## 伊方発電所3号機 1次系配管取替工事(低温側低圧注入ライン) コメント回答リスト

2021年4月19日

平成28年3月23日付け原規規発第1603231号 にて認可された工事計画の  
資料13-17-3-22「原子炉冷却系統施設の配管の耐震計算書」抜粋

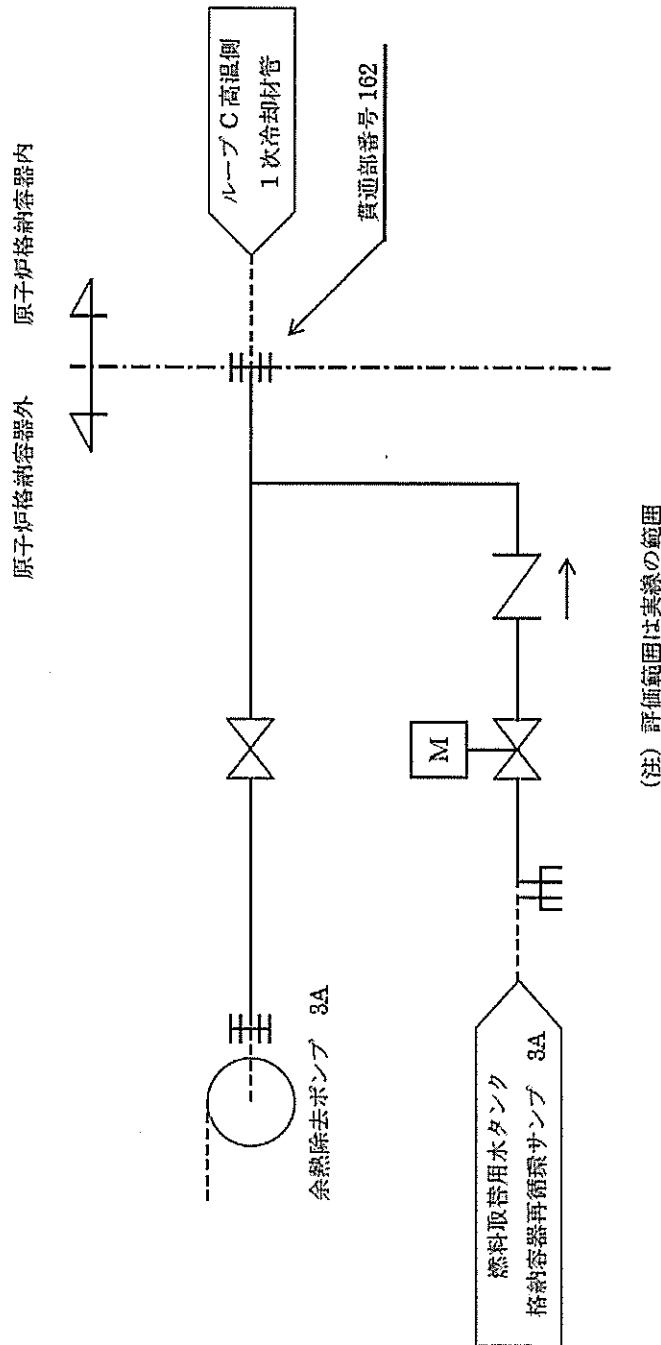
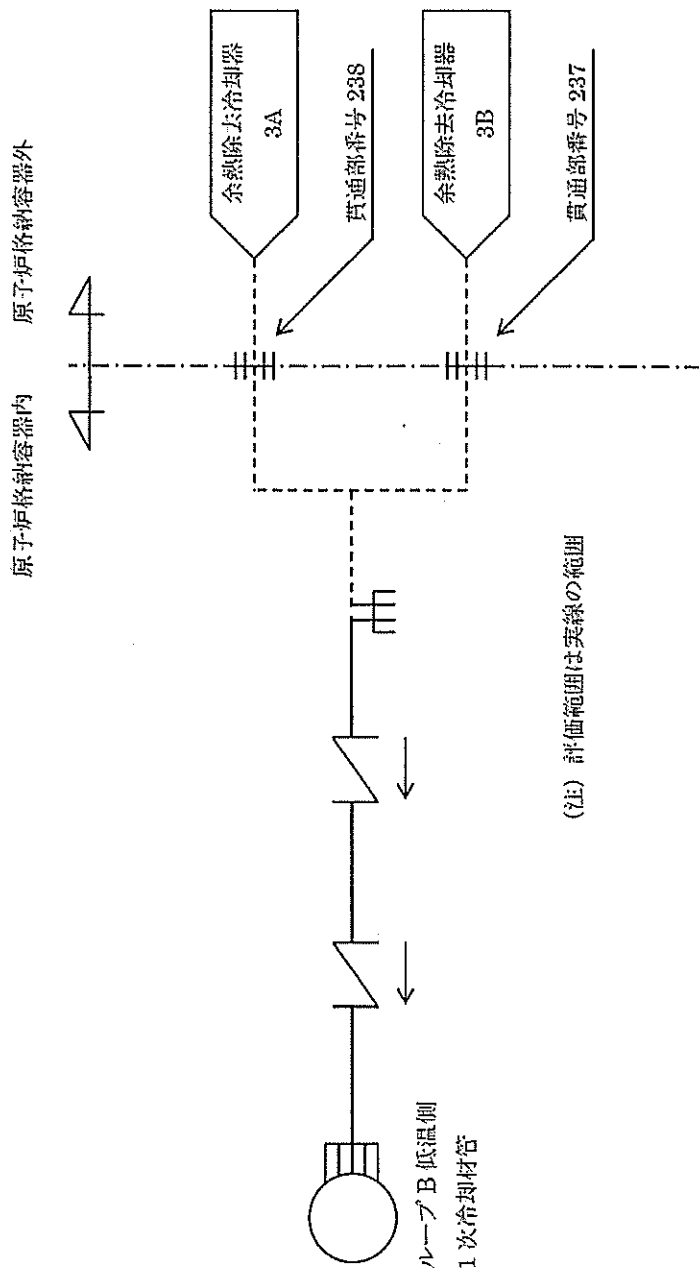
No.	資料	ご確認事項	補足説明	説明資料
7	資料5 「耐震性に関する 説明書」	耐震計算書の結果は、再稼働時は、代表で説明していたと認識しているが、今回の届出対象は同じ代表のものか？ また、耐震計算書のFRS等について、今回の届出は再稼働工認を読み込みに行くことは出来ないか、検討すること。	耐震計算書の結果について、再稼働工認(平成28年3月23日付け原規発第1603231号にて認可)においては代表箇所 で結果をお示していたが、今回の届出対象配管は再稼働工認の代表箇所とは異なっており、配管取替工事の届出 としては、既届出の実績どおり、耐震計算結果をお示しすることが適切であると考えております。(参考として、再稼働工 認において代表箇所を示した評価範囲の図及び結果を別紙-2に示す。)  また、耐震計算書の記載内容について、全体的な方針については再稼働工認を引用しておりますが、配管取替工事の 届出に関わる評価方法や許容限界等の各論については、既届出の実績どおり、改めてお示しすることが適切であると 考えております。 例えば、FRSであれば、再稼働工認では単独質点のグラフが載っているだけですが、今回の配管取替工事の届出にお いては、複数質点に係る配管であり、複数質点の包絡FRSを使用しており、包絡性を確認するために、FRSをお示して おります。	別紙-2
8	-	今回の取替箇所について、溶存酸素の低減が図れる箇所なの か。	今回の取替箇所は、プラント起動前の余熱除去系統運転時において溶存酸素濃度を低く管理しておりますが、原子炉 冷却材圧力バウンダリ範囲の配管であり、万一割れが発生した場合に影響が大きいため念のため取替えを行うので す。 上記内容について補足説明資料に追加します。	補足説明資料
		以下余白
